**Forum mondial de l'harmonisation  
des Règlements concernant les véhicules**

**118<sup>e</sup> session**

**Règlement ONU n° 55 (Pièces mécaniques d'attelage)****Proposition de complément 9 à la série 01 d'amendements  
et de série 02 d'amendements au Règlement ONU n° 55  
(Pièces mécaniques d'attelage)****Communication de l'expert de la Finlande\***

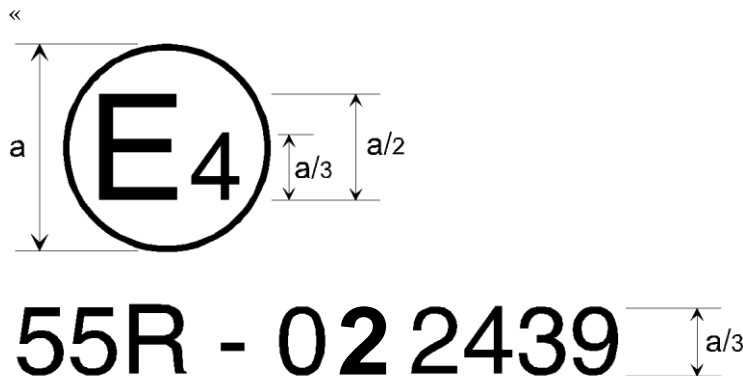
Annexe 3, modifier comme suit :

La marque d'homologation ci-dessus, apposée sur un dispositif ou des pièces mécaniques d'attelage ou sur un véhicule, indique qu'ils ont été homologués aux Pays-Bas (E 4), sous le numéro d'homologation 2439, conformément aux prescriptions de la série-01 02 d'amendements au présent Règlement.

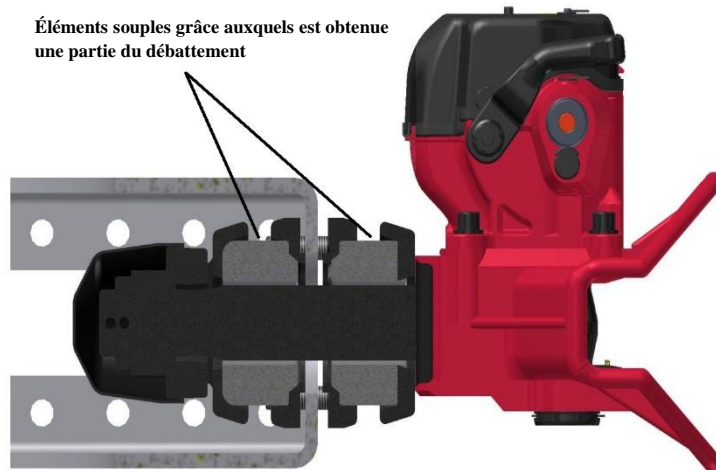
Annexe 5

Paragraphe 4.1, modifier comme suit :

- Les anneaux de timon de la classe D50 équipés d'une douille doivent avoir les dimensions indiquées à la figure 9 (ils ne sont pas autorisés pour la classe D50-C) ou à la figure 10. La douille ne doit pas être soudée dans l'anneau de timon. Les anneaux de timon de la classe D50 doivent avoir les dimensions indiquées au paragraphe 4.2. Pour les anneaux de timon de la classe D50-X la forme de la tige ~~n'est pas prescrite ; toutefois, doit être limitée conformément aux spécifications données à la figure 11 et~~, sur une longueur de 210 mm à partir du centre de l'anneau, la hauteur "h" et la largeur "b" de l'anneau doivent être comprises dans les limites définies au tableau 6. ».

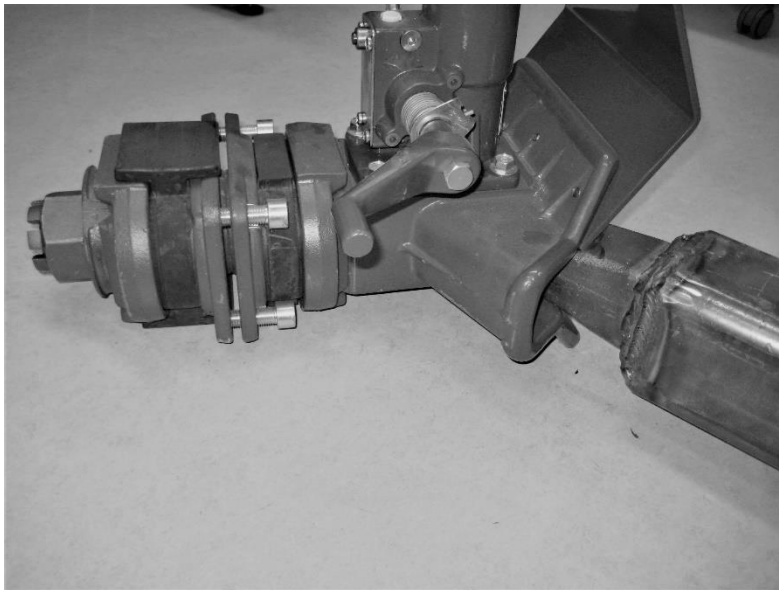
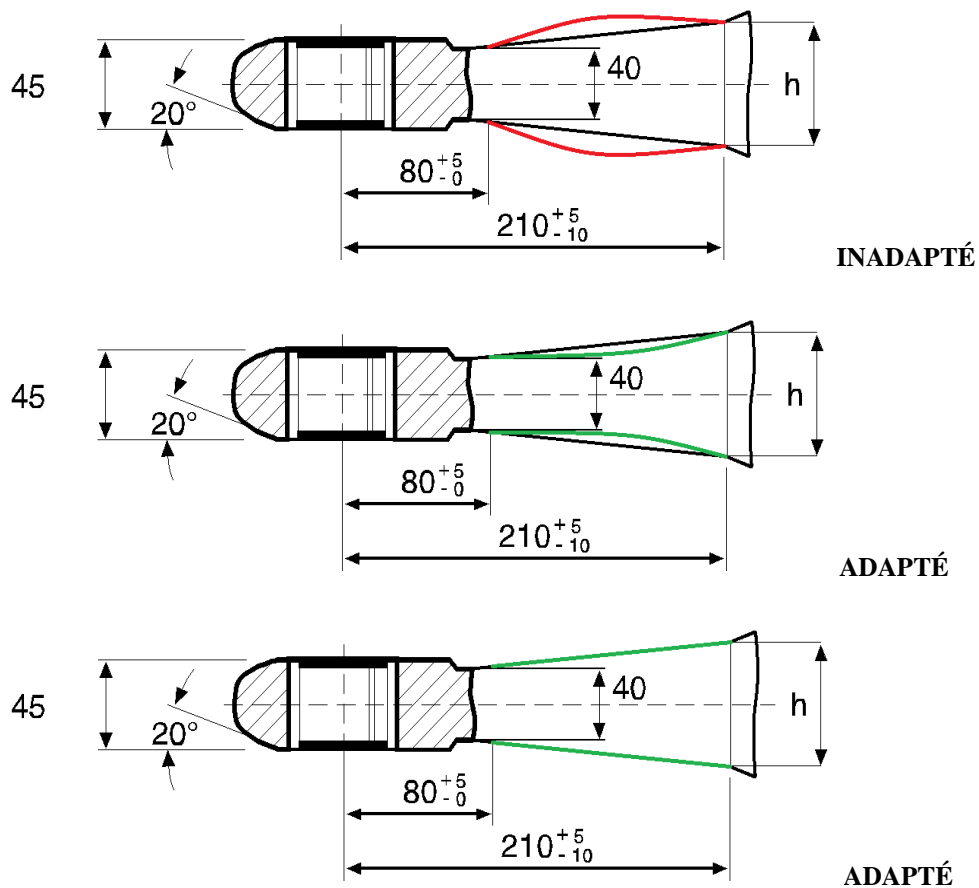
2. Les ensembles de véhicules de grande capacité qui sont actuellement autorisés en Finlande nécessitent des dispositifs d'accouplement ayant une valeur D élevée. Par conséquent, les dimensions des dispositifs d'accouplement sont souvent très proches des limites prévues par la réglementation actuelle. En Finlande, la surveillance du marché a permis de déceler l'utilisation d'anneaux de timon et de chapes d'attelage homologués mutuellement incompatibles. Le principal problème provient de l'épaisseur verticale de la tige de l'anneau de timon. Comme le montrent les photographies ci-dessous, une tige D50-X aux dimensions maximales ne peut pas effectuer son plein débattement à l'intérieur d'une chape d'attelage C50.

Un dimensionnement plus précis de la tige D50-X garantirait la compatibilité avec les chapes d'attelage C50.

Voir les exemples suivants :
